VYSVĚTLENÍ ZADÁVACÍ DOKUMENTACE č.2

NOVOSTAVBA VÍCEÚČELOVÉ SPORTOVNÍ HALY „BĚLIDLO“ 2021

3 NC16 D+M teleskopické koše na basketbal s elektro pohonem ks 2,00000 0,00

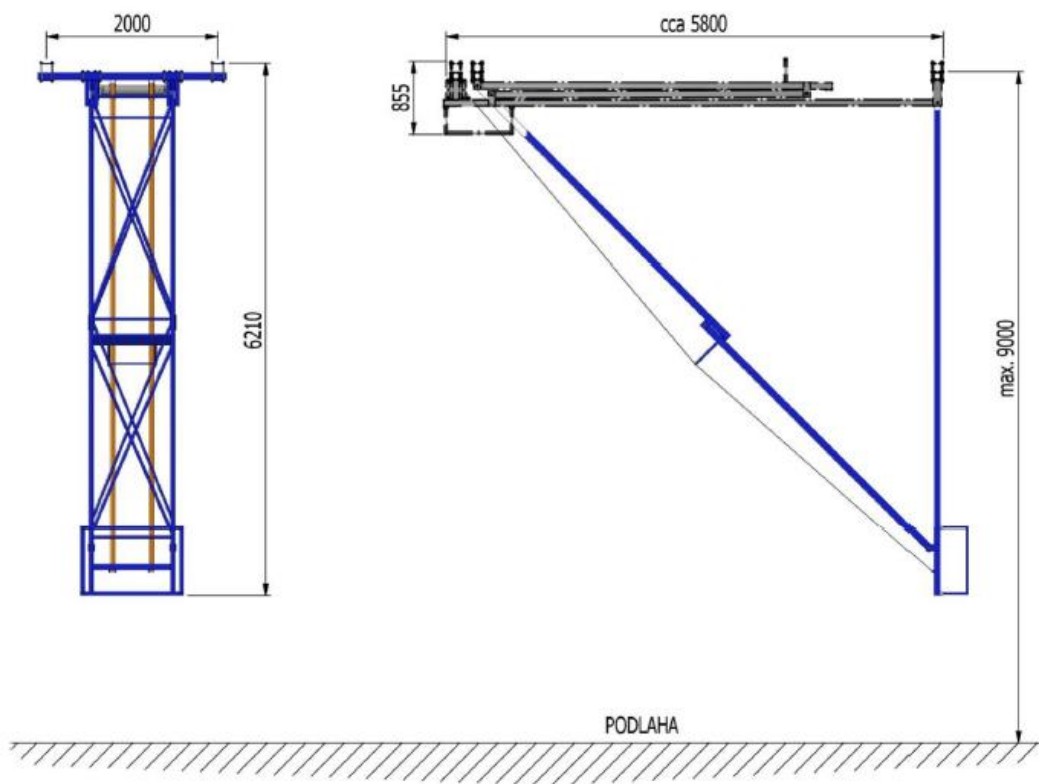
2. K níže uvedené položce žádáme bližší popis, případně referenční výrobek.
- 3.

3	NC16	D+M teleskopické koše na basketbal s elektro pohonem	ks	2,00000		0,00
		B : 2		2,00000

Basketbalová konstrukce el. sklopná pod strop výšky do 9 m, hmotnost do 500Kg, rozměry (např) 2,2 x 5,8 x max 6,2m, Typ 5, ČSN EN 1270, ČSN EN 15312.

Zařízení se skládá ze tří příčných nosníků, na kterých jsou upevněny svislý rám pro basketbalovou desku, šikmý sklopný rám a motor s navíjecími cívkami. Samotné sklápění konstrukce zajišťuje zátěžový popruh, který při navíjení na cívky sklápí konstrukci ke stropu. Ovládání je zajištěno dálkovým ovladačem. Materiál - ocelové profily povrchově upravené

– komaxit. Uchycení – do ocelového obloukového segmentu zastřešení pomocí šroubů.
Vymezení výšky pohledu.
